## Protocolo 15- 36.934/2024

### Estudo de Impacto de Vizinhança (EIV)

**PARECER 037/2024 - CEIV**  
**COMISSÃO PERMANENTE DE ANÁLISE DE ESTUDO DE IMPACTO DE VIZINHANÇA**  
**(CEIV)**

**Empreendimento:** EMBRAED TOWERS.

Quadro 1 – Características do Símbolo Internacional de Acesso (SIA)

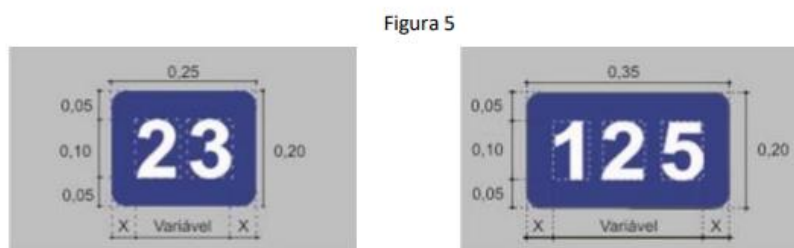
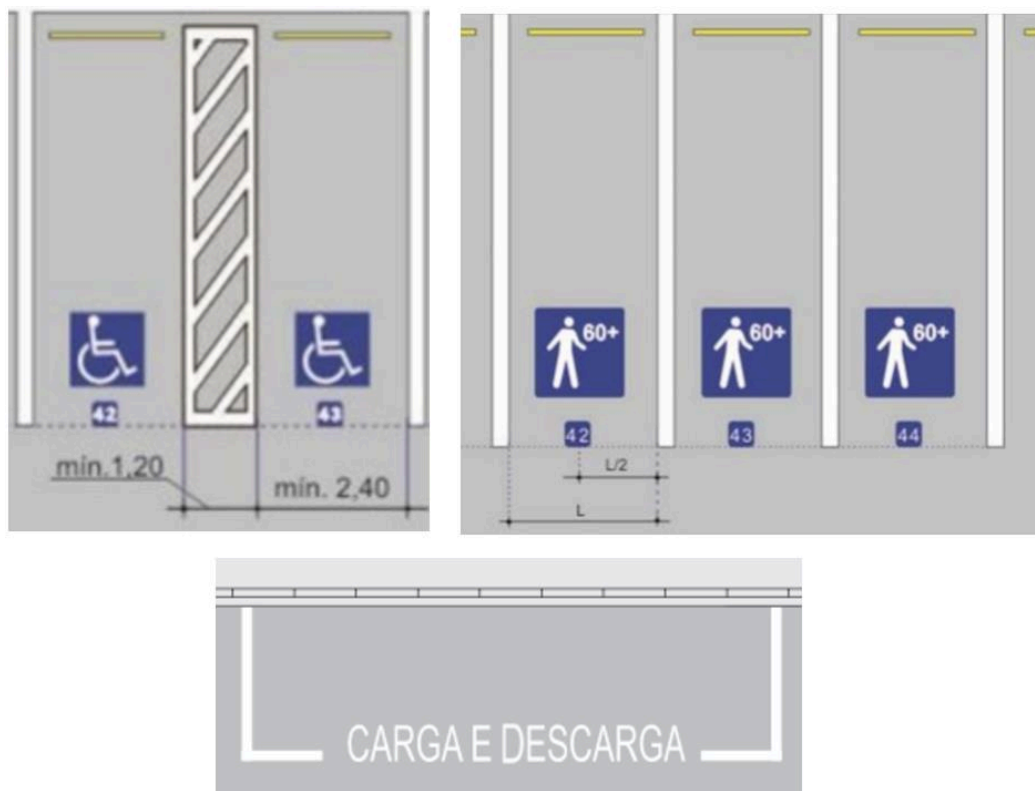
> Incluir/Rever as sinalizações/dimensões do Símbolo Internacional de Acesso – SAI e das numerações das vagas PNE, conforme Resolução Contran nº 965/2022 (anexos) e imagens a seguir:

Todas as vagas reservadas em áreas de estacionamento privado de uso coletivo devem ser numeradas. O numeral deve ter altura de 0,10m, na cor branca, inserido num retângulo azul, conforme exemplo de aplicação da Figura 5, exceto quando o pavimento for também azul, conforme Figura 6.

> Incluir/Rever as sinalizações das vagas de PNE, idosos, motos, carga/descarga e embarque/desembarque, conforme Manual de Sinalização Horizontal do Contran (Volume IV) e imagens a seguir:

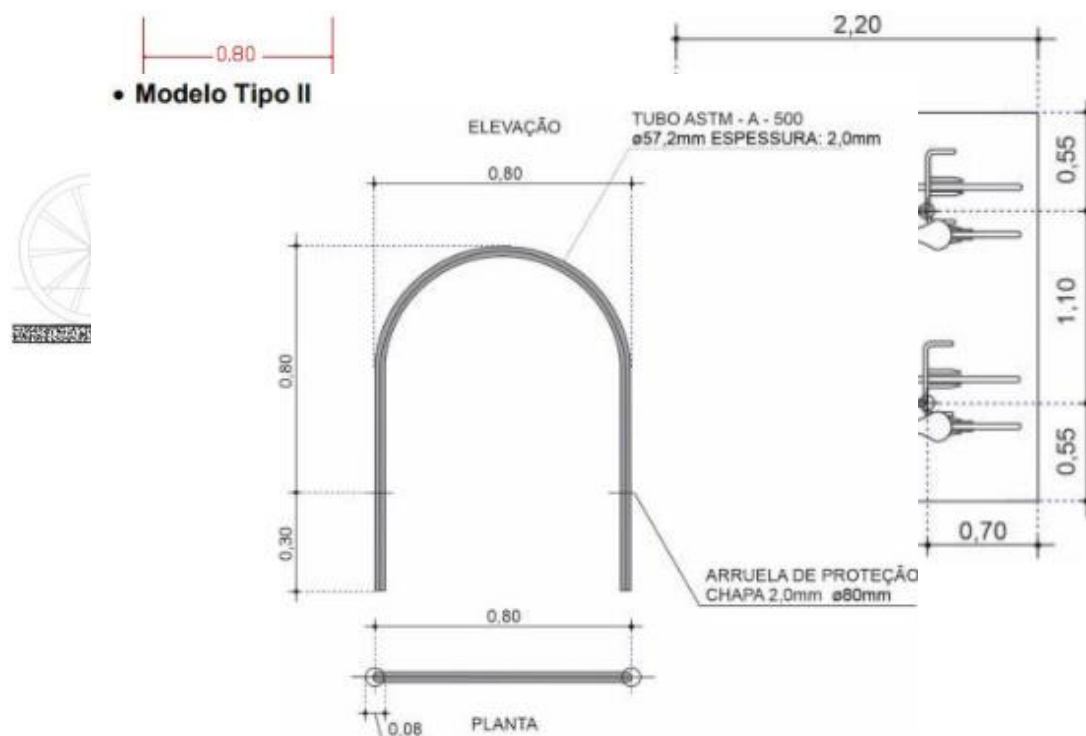
> Necessário demonstrar, no projeto arquitetônico, em prancha específica, as faixas de acumulação no acesso de entrada e saída, indicando a largura, a extensão e a capacidade (número de veículos) das respectivas faixas de acumulação, de modo a reduzir as interferências no tráfego externo, permitindo maior segurança e fluidez nos deslocamentos de veículos, pedestres e ciclistas pelas vias públicas. OBS I: o parágrafo único do artigo 41 da Lei Municipal nº2794/2008 deverá ser atendido com a execução da Faixa de Acumulação;

**2ª análise CEIV:** Ok, atendido. Incluir na versão final do EIV;
